Stadt Tornesch, Bebauungsplan Nr. 114; 56. Änderung Flächennutzungsplan
Hier: Beteiligung gemäß § 4 Abs. 2 BauGB. Stellungnahme des *BUND*-Landesverband SH

Bebauungsplan Nr. 114

Ausgleichsfläche aus dem Biotopkataster, kartiert 31.05.2017, siehe Pfeil:

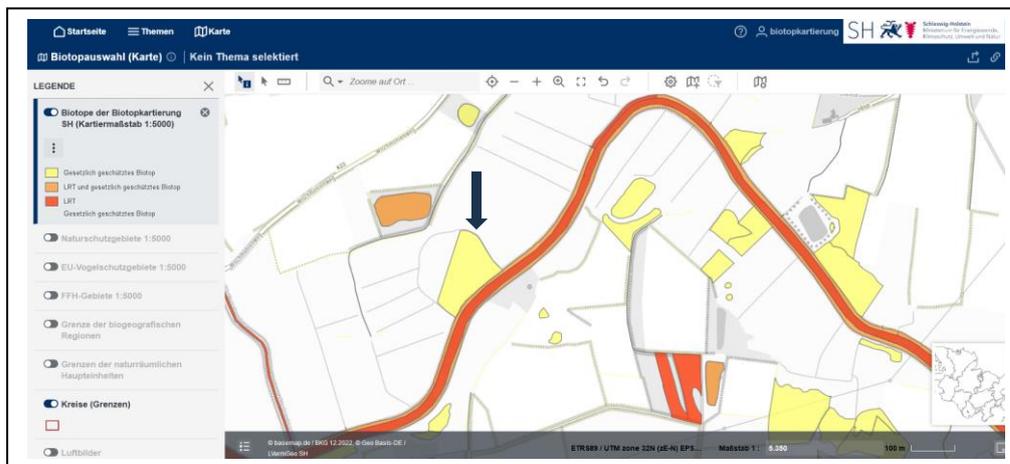
Für die Ausgleichsbilanzierung wurde eine Fläche an der Pinnau gewählt, s. Darstellung in der Karte „Ausgleichsfläche 5000“. Anhand des Biotopkatasters des Landes Schleswig-Holstein ist die dargestellte Fläche dort bereits als gesetzlich geschütztes Biotop eingetragen (s. Pfeil). Kartenblatt 325465946 lfd. Nr. 439 Biotoptyp: GFr Biotop § 11. Das schließt die Verwendung dieser Fläche als Ausgleichsfläche aus.
